マイクロコントローラ技術情報

技術通知 μPD78F0731 用 インサーキット・エミュレータ QB-780731 使用制限事項の件				発行番号		ZBG-CD-07-0033号		1 / 2										
				発行日		2007年5月21日												
				発行部門		NEC エレクトロニクス株式会社 マイクロコンピュータ事業本部 汎用マイコンシステム事業部 開発ツールソリューショングループ 												
文書分類	○	使用制限事項		バージョンアップ		ドキュメント誤記訂正 (正誤表)		その他										
関連資料	QB-780731 ユーザーズ・マニュアル									資料番号 : U17804JJ2V0UM00

QB - 780731 使用上の留意点

図 3-1 デバイス UM 上の記載

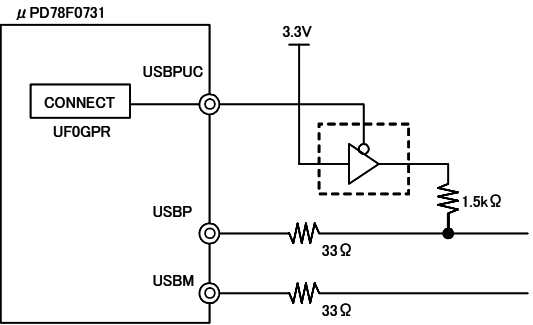
- 【内 容】IECUBE 内部で構成している USBP(D+) のプルアップ制御用 IC(3 ステート・バッファ)の論理がデバイスのユーザーズ・マニュアルに掲載されているものと逆になっています。
- したがって、デバイスのユーザーズ・マニュアルに沿ってターゲット・システムやプログラムを作成し、IECUBE 上の USB コネクタ (EMU USB) を使用する場合は、USBP(D+) のプルアップ制御ができなくなります。

- 【回避策】ターゲット・システム上の USB コネクタでエミュレーションしてください。
- IECUBE 上の USB コネクタ (EMU USB) を使用する場合は、UFOGPR レジスタの 1 ビット目を逆の設定にしてください。
- 【改善案】管理記号 B 以降で以下のように修正されています。詳細は「5. ドキュメント訂正」を参照してください。
